Comune di Due Carrare

Oggetto: AUTOSTRADA A/13 BOLOGNA PADOVA
Tratto Monselice - Padova sud. Ampliamento alla terza corsia.
Procedura di Via statale.

Trasmissione osservazioni cittadini.

Oggetto: Osservazioni sull'ampliamento alla terza corsia nel tratto Monselice-Padova Sud dell' Autostrada A13 Bologna-Padova

OGGETTO: Impatto ambientale terza corsia A13 Padova - Bologna
BARRIERA ANTIRUMORE

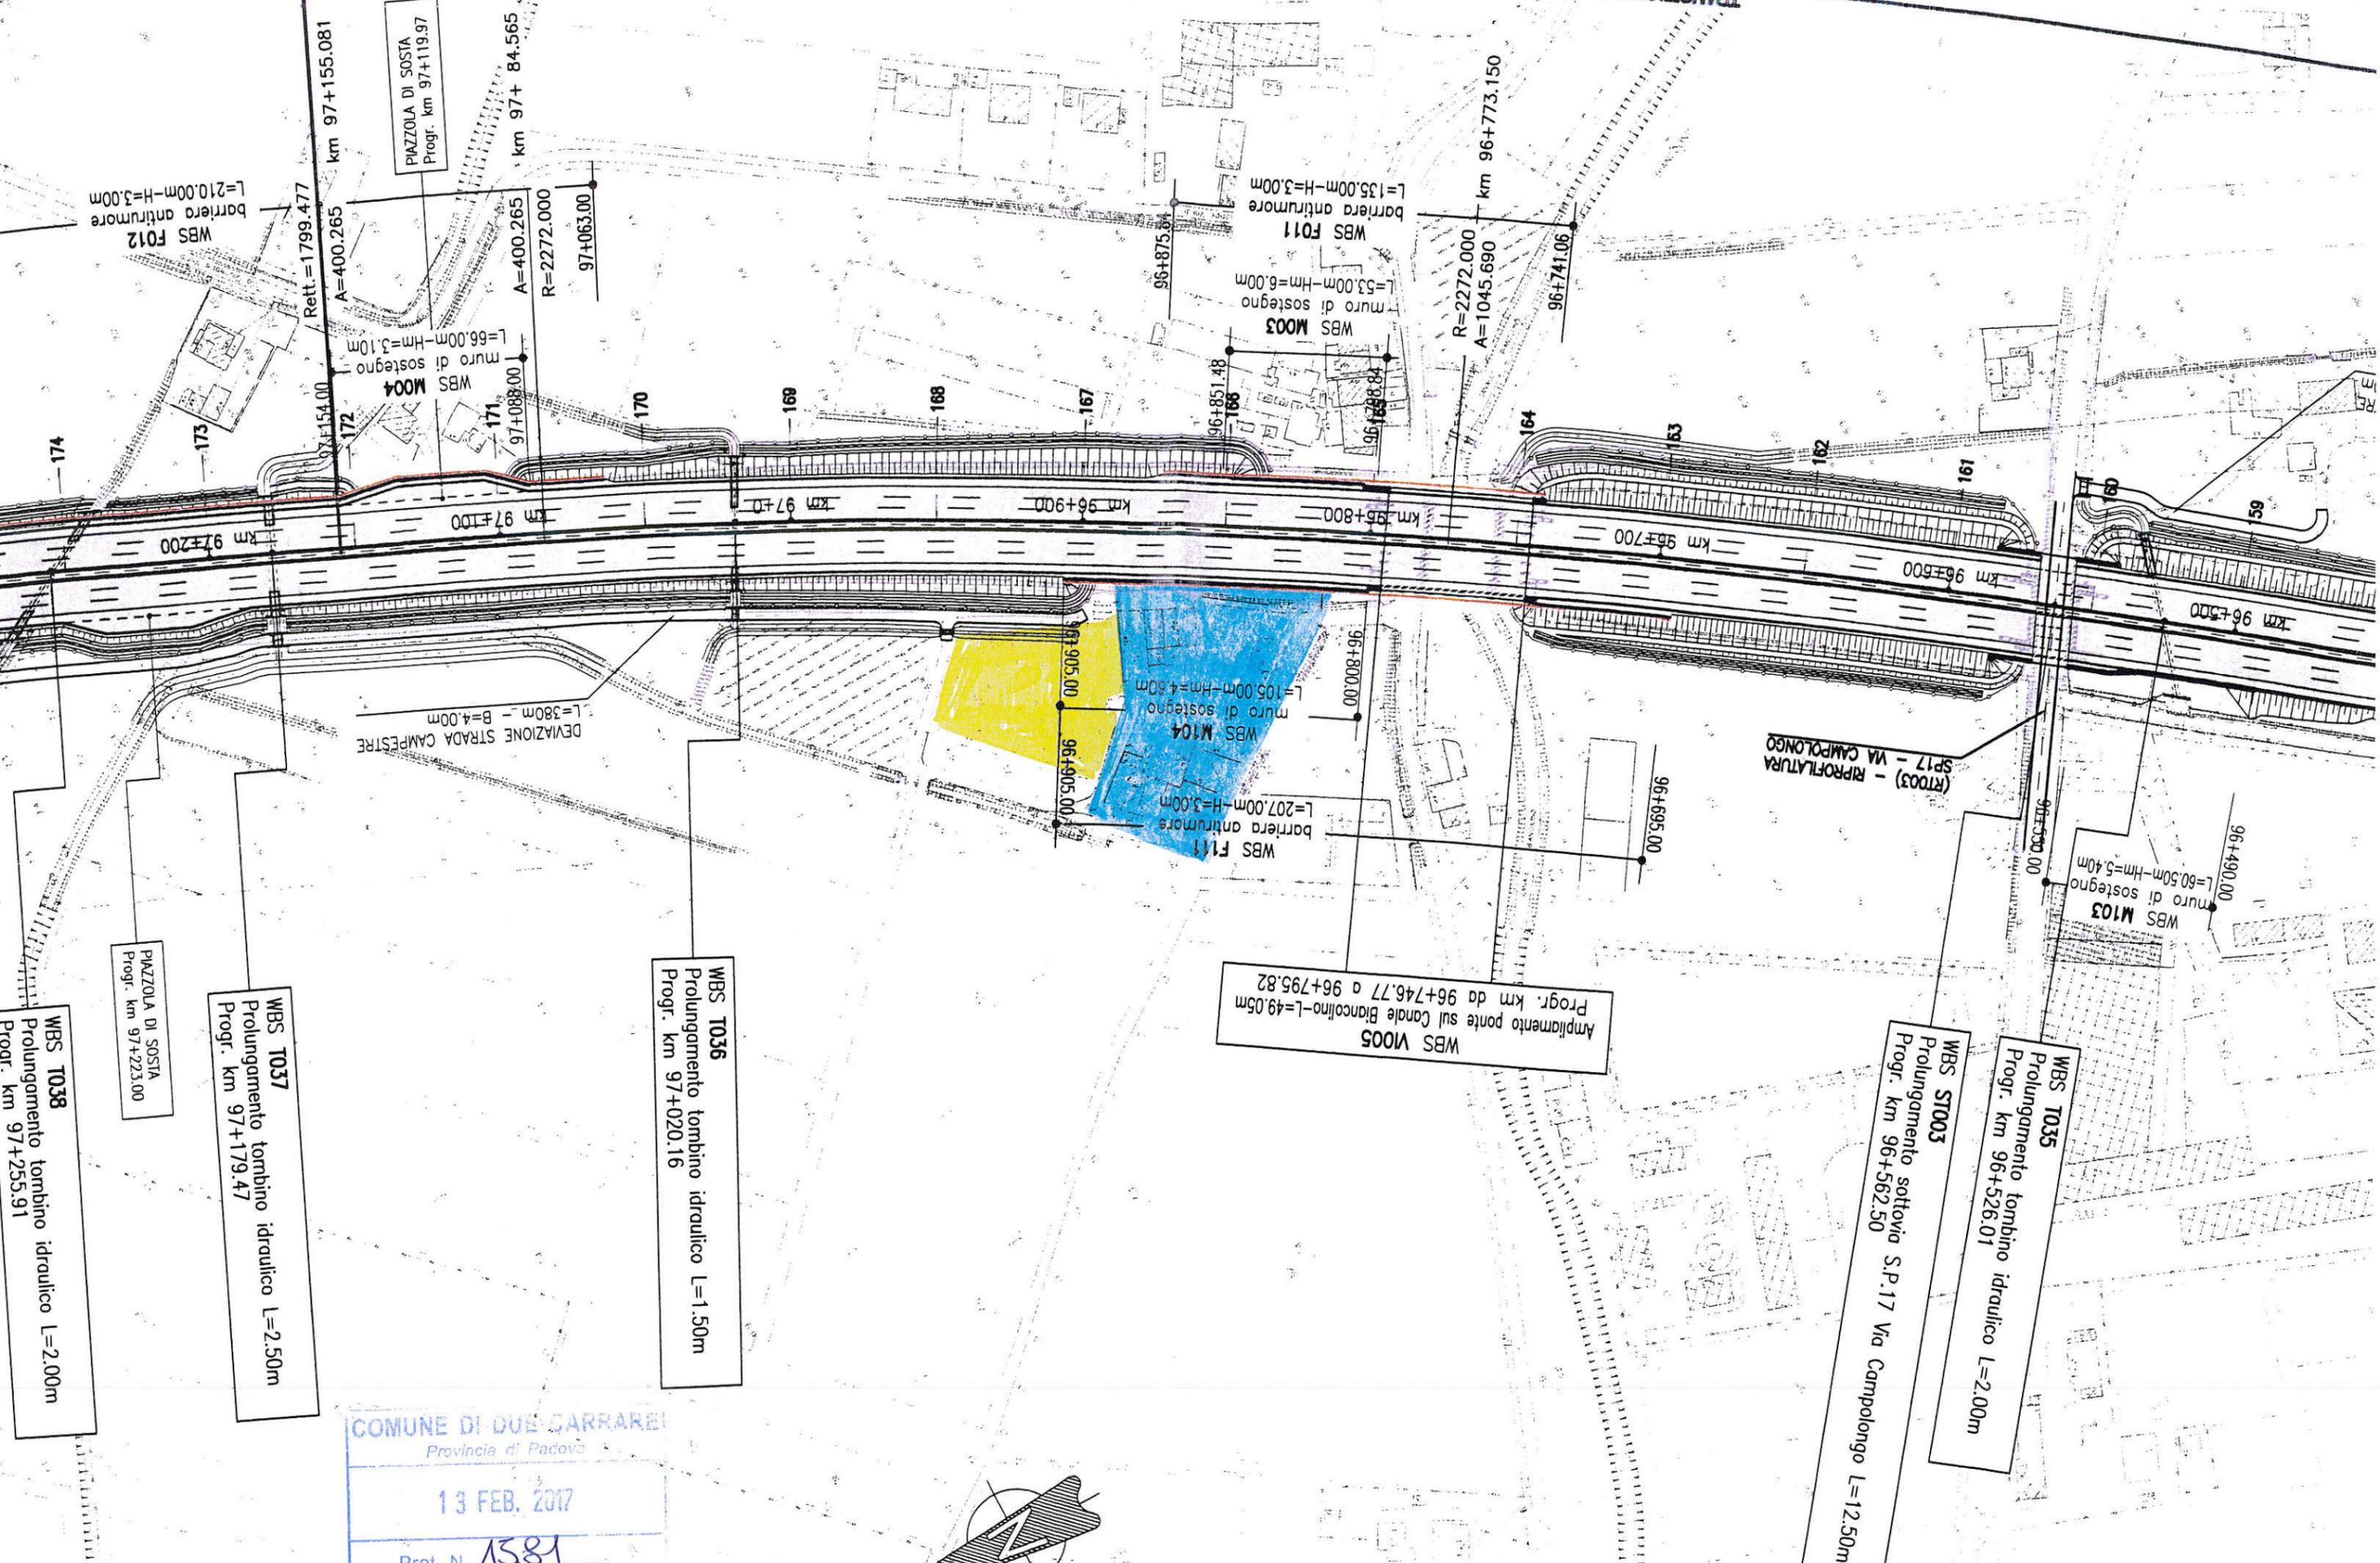
in qualità di proprietario reale, nonché di legale rappresentate della società scrivente, intendo porre alla Vostra attenzione una essenziale esigenza di modifica del progetto di impianto di barriera antirumore nel tratto di pertinenza della nostra proprietà.

L'avvicinamento della sede autostradale comporterà inevitabilmente un importante disturbo rumoroso in un contesto dove il cliente esige giusta tranquillità.

Sulla base di questo dato oggettivo chiedo con la presente il

PROLUNGAMENTO DELLA BARRIERA ACUSTICA fino al numero 168

al fine di evitare l'effetto negativo che tale opera arrecherebbe certamente alla quiete della nostra clientela, unica nostra risorsa.

OGGETTO: Impatto ambientale terza corsia A13 Padova - Bologna
MURO DI SOSTEGNO

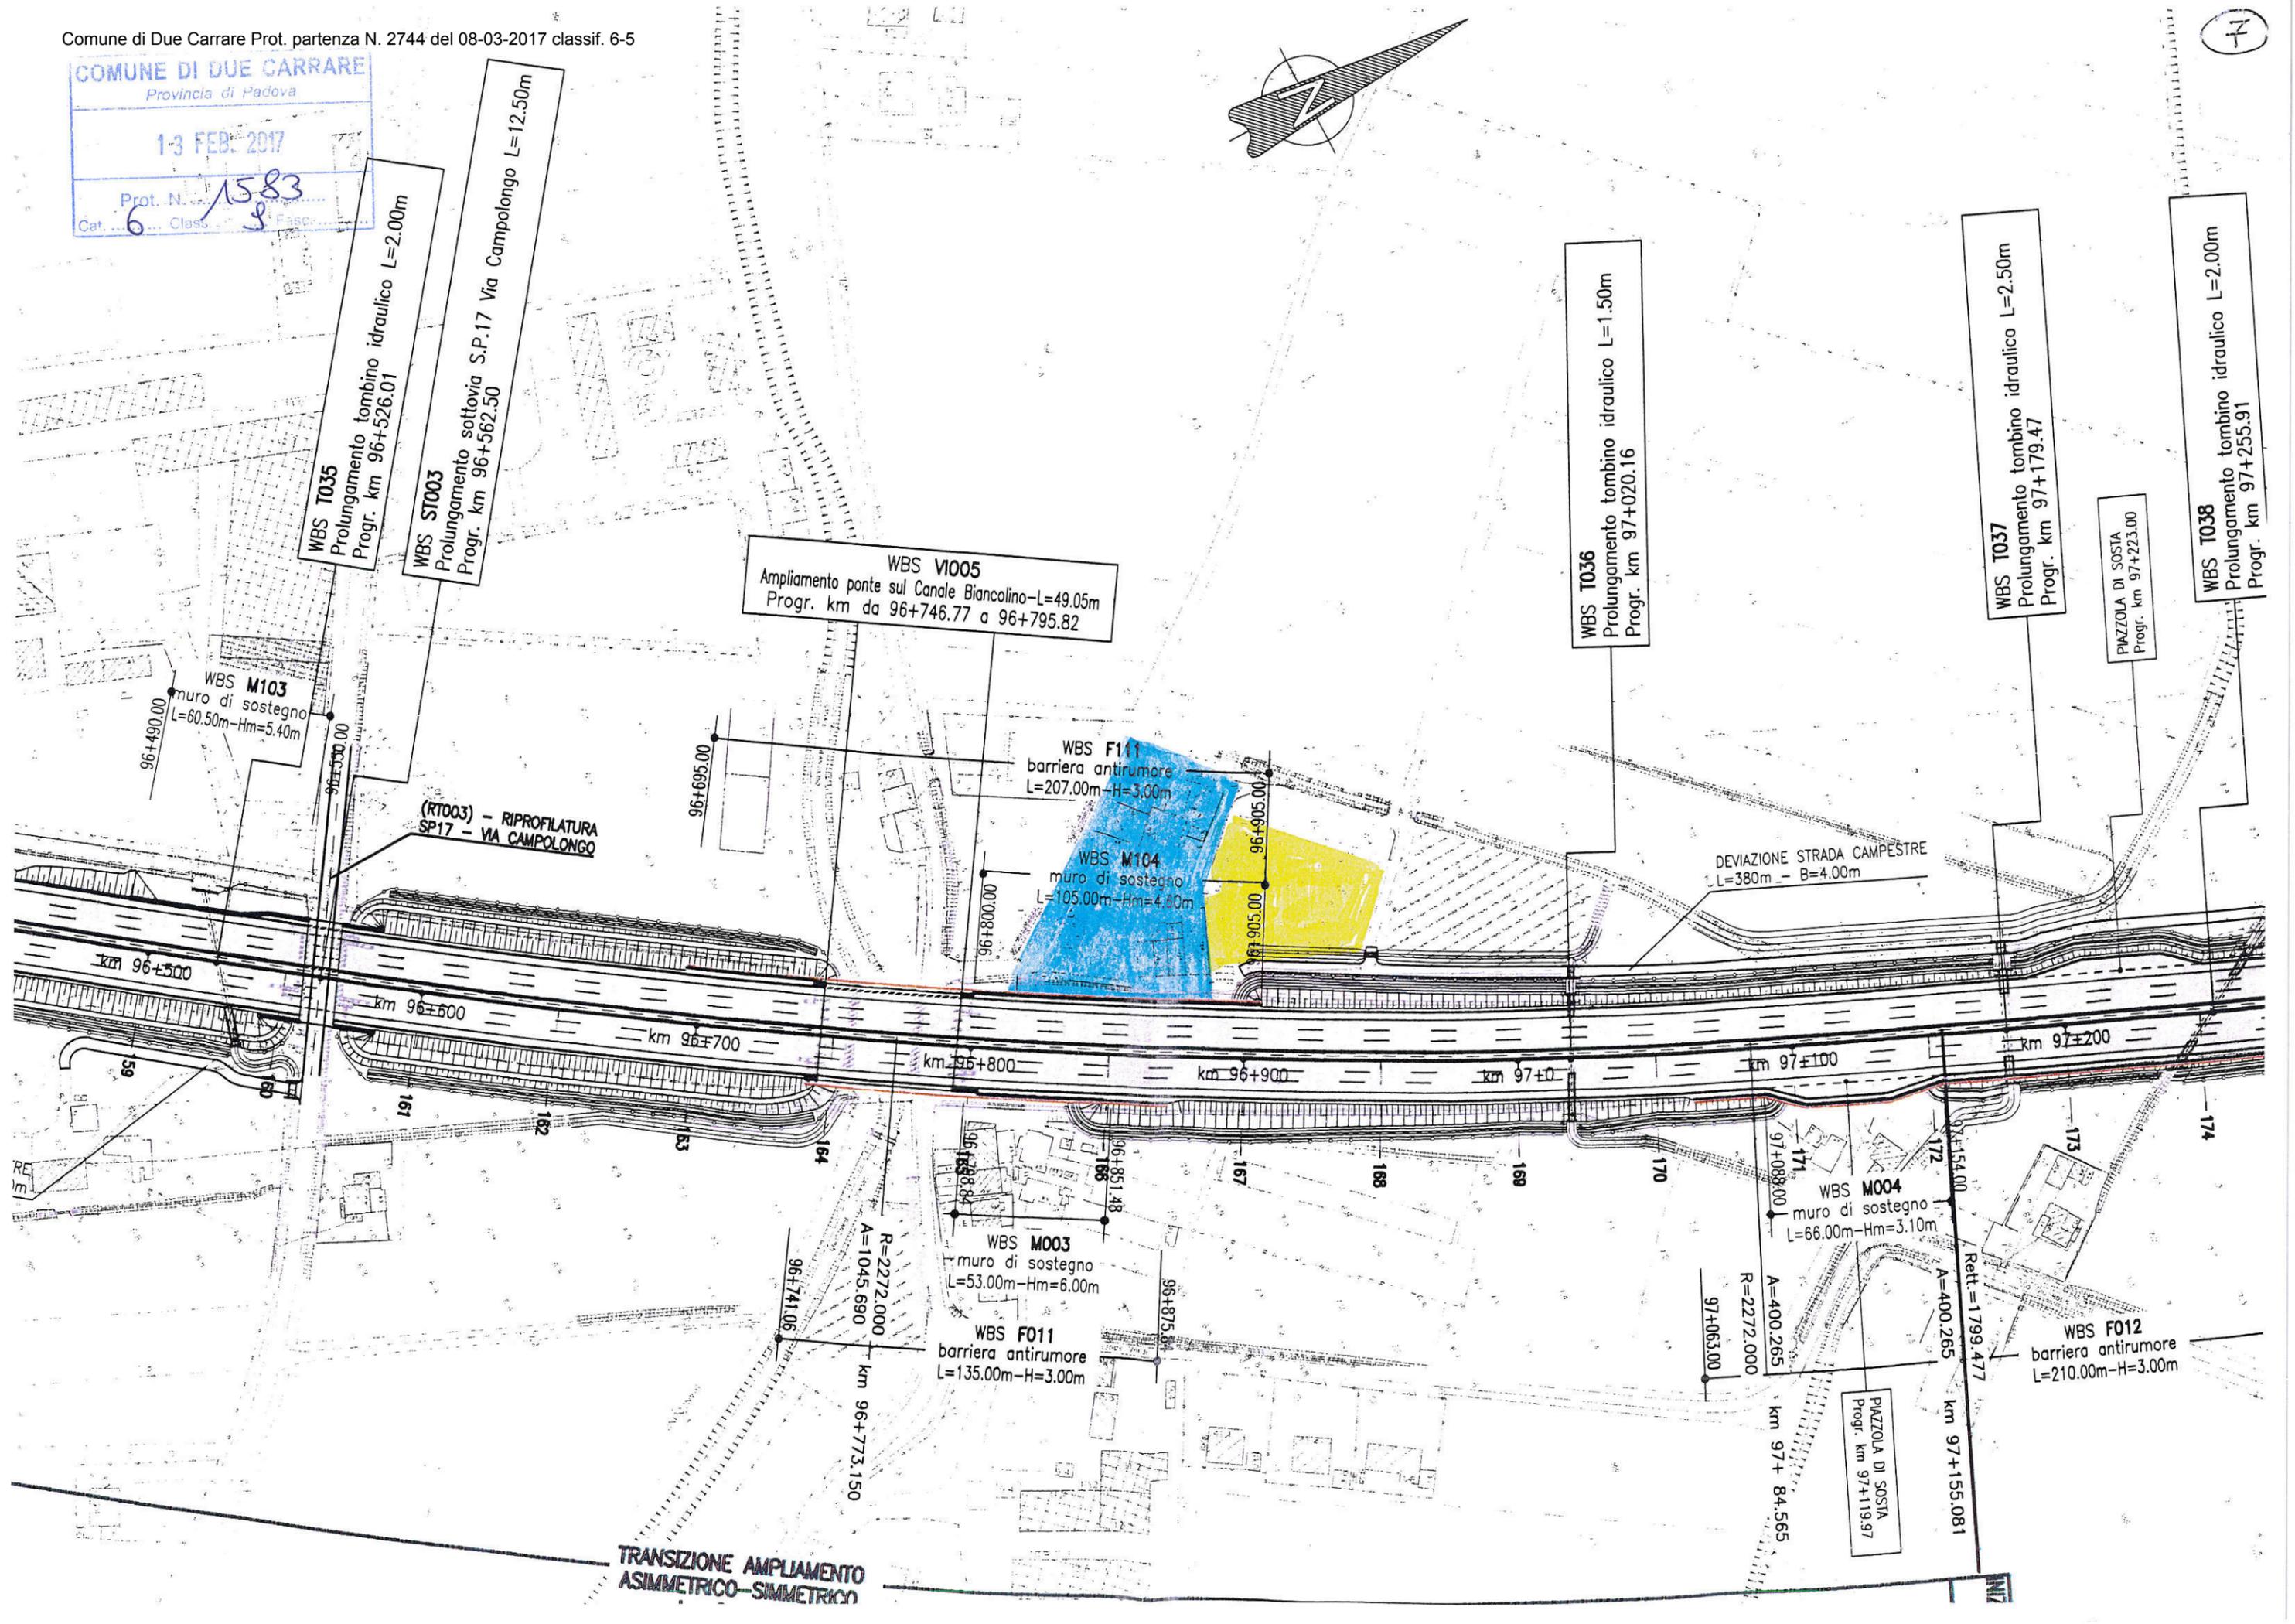
in qualità di proprietario reale, nonché di legale rappresentate della società scrivente, intendo porre alla Vostra attenzione una essenziale esigenza di modifica del progetto di impianto del muro di sostegno nel tratto di pertinenza della nostra proprietà.

L'avvicinamento della sede autostradale comporterà una importante riduzione di tale spazio, che risulterà certamente insufficiente, andando a mutare in maniera incisiva il quadro di accoglienza e servizio ai nostri clienti, unica nostra risorsa.

Sulla base di questo dato oggettivo chiedo con la presente il

PROLUNGAMENTO DEL MURO DI SOSTEGNO fino al numero 168

1) SOTTOVALUTAZIONE DELLA FRAGILITA' DAL PUNTO DI VISTA DEL DISSESTO IDROGEOLOGICO DEL CANALE VIGENZONE.

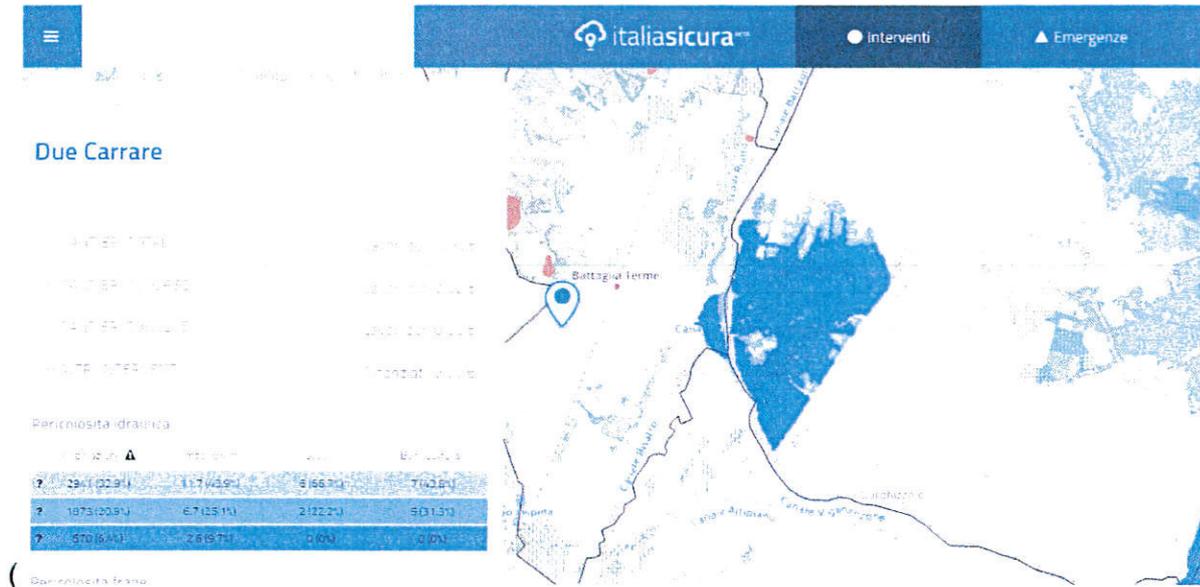
Il Canale Vigenzone si trova sul confine fra il comune di Pernumia e di Due Carrare, è un corso d'acqua che porta le sue acque dai Colli Euganei alla Laguna di Venezia. Questo corso d'acqua, negli ultimi anni, si è reso protagonista delle cronache per esondazioni in località Ortazzo e Chiodare di Battaglia a poche centinaia di metri dal manufatto autostradale che attualmente insiste sui suoi argini. Il 25 dicembre 2010 le acque hanno raggiunto un livello estremamente preoccupante sotto il manufatto tanto da allarmare le amministrazioni dei comuni confinanti e la Protezione Civile, in quanto l'acqua non defluiva verso il mare per cui è stata lanciata l'allerta esondazione. Il 16 marzo 2011 si è ripetuto il rischio esondazione. Il 4 febbraio 2014 la situazione si è presentata in modo ancor più allarmante in quanto mancavano pochi centimetri dall'esondazione. In tale data, proprio sotto il manufatto dell'autostrada, si è aperto un fontanazzo sull'argine di Due Carrare, che ha messo a rischio sia la stabilità dell'argine sia dell'autostrada sovrastante. Tracce dell'evento sono sui rapporti della Protezione Civile e dei Vigili del Fuoco. Fortunatamente, nei giorni seguenti l'acqua ha cominciato a defluire. L'argine ha quindi subito successivamente, in quel punto, degli interventi di consolidamento da parte del Genio Civile. Faccio presente che nella carta del dissesto idrogeologico del Paese, redatta dall'Ispra, l'area che ho indicato è classificata come a "PERICOLOSITA' IDRAULICA ELEVATA P3" come si può vedere nell'immagine che segue.

Credo sia importantissimo che nella valutazione di impatto ambientale non si possano trascurare gli aspetti che ho sopra enunciato.

TRATTO DI AMPLIAMENTO COMPRESO TRA KM94+5 E KM 95+0

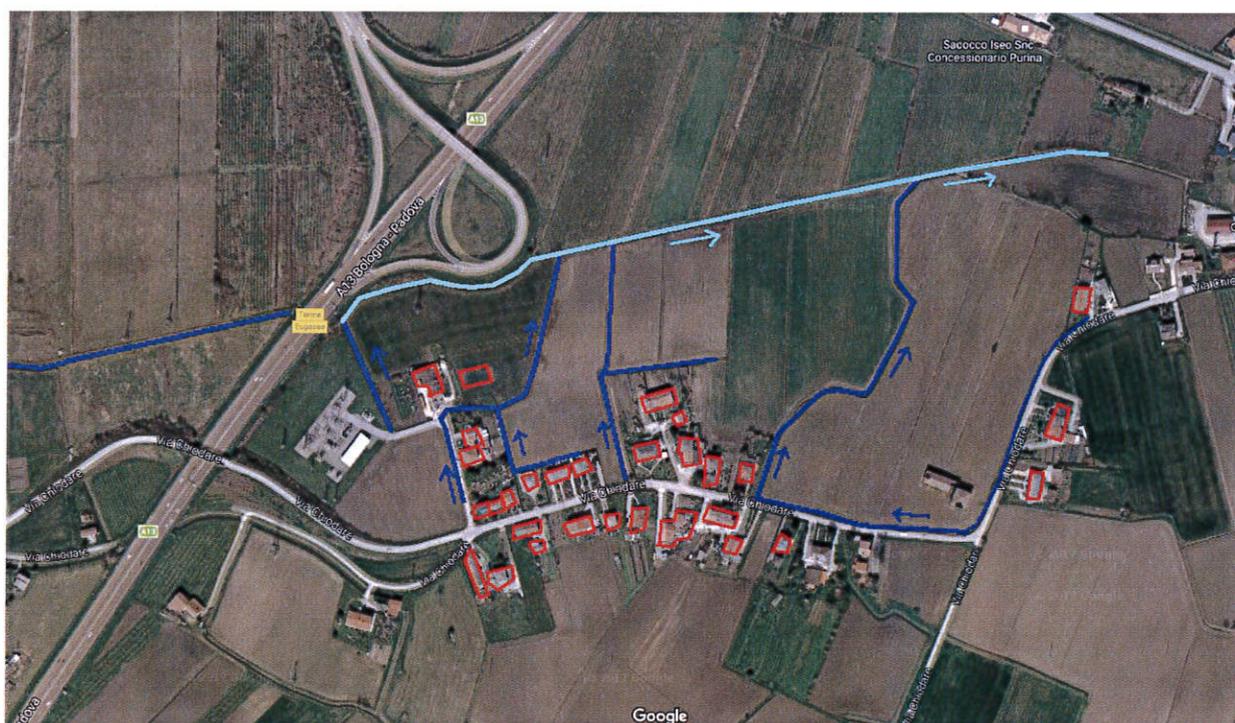
Come anticipato in premessa, l'insediamento di un'opera di pubblico interesse di così grande impatto causa una serie di conseguenze al territorio tali per cui le analisi progettuali non possono limitarsi alle sole

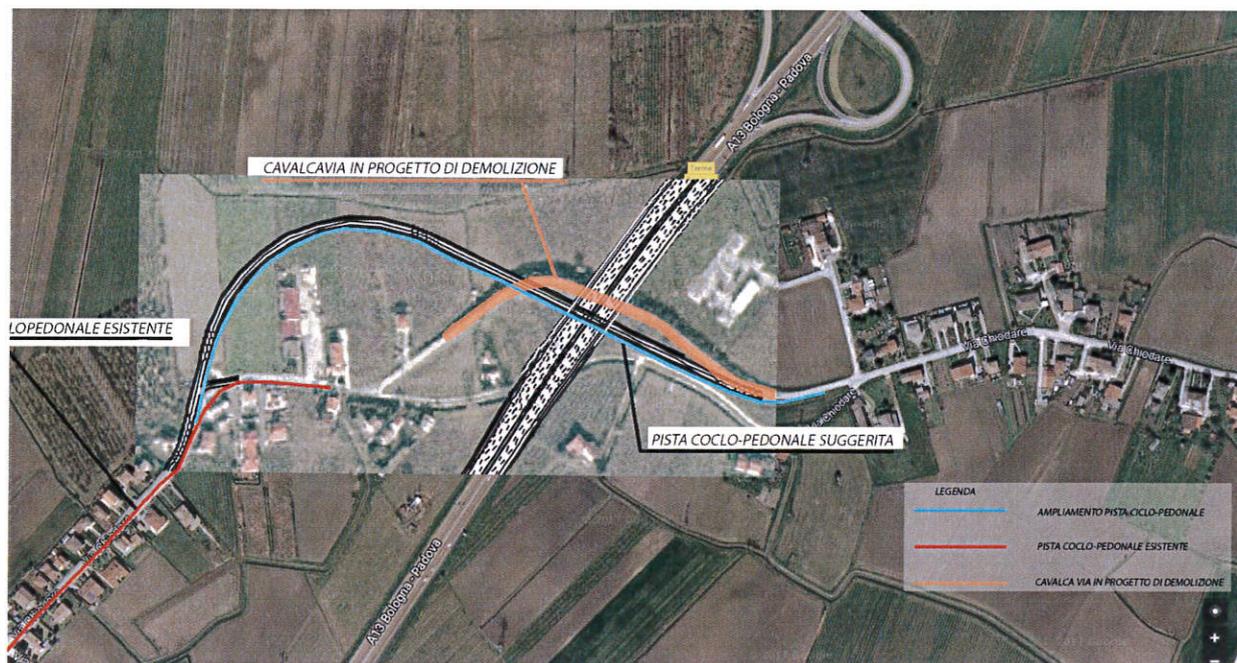
Propongo un'intensificazione della vegetazione di progetto, che funga anche da filtro all'inquinamento generato dalle utenze dell'autostrada, ricordando che la responsabilità del controllo sugli utenti della rete viaria viene attribuita all'Ente concessionario. Se un utente dell'autostrada sporca il territorio, l'Ente Autostrade per l'Italia è responsabile di tale inquinamento dal punto di vista giuridico (n.d.r.), per cui osservo una scarsa attenzione agli elementi di attenuazione e dei filtri per contrastare i rifiuti prodotti dall'utenza autostradale. L'intensificazione dell'apparato vegetale (siepi e fronde) contribuisce al contenimento di tali rifiuti, rimandando alla manutenzione da parte dell'Ente le operazioni per la pulizia e rimozione degli stessi senza che intacchino l'ambiente circostante.

Richiedo, cortesemente, il monitoraggio acustico anche per quei fabbricati non compresi in progetto e che lo stesso avvenga alle medesime modalità con cui sono stati realizzati i precedenti, differenziando la fase diurna dalla fase notturna e posizionando recettori acustici che raccolgano dati in un lasso temporale non inferiore a quelli di progetto (un anno). In assenza del monitoraggio richiesto, il proprietario del fabbricato, da me preventivamente contattato, si propone di far eseguire i monitoraggi necessari a proprie spese, con le stesse modalità e seguendo gli stessi principi considerati nelle analisi proposte ed effettuate dalla società Autostrade per l'Italia S.p.A., al fine di poter avere la documentazione necessaria per cui richiedere che il progetto definitivo riproponga la medesima situazione di comfort ambientale (acustico e visivo) in cui staziona il fabbricato allo stato attuale.

Al fine di evitare che altri fabbricati possano trovarsi in condizioni analoghe, osservo la necessità di una maggior sinergia con gli enti locali da parte della Società Autostrade per l'Italia S.p.A., secondo il principio che nessun fabbricato dovrebbe essere escluso dalle analisi di progetto.
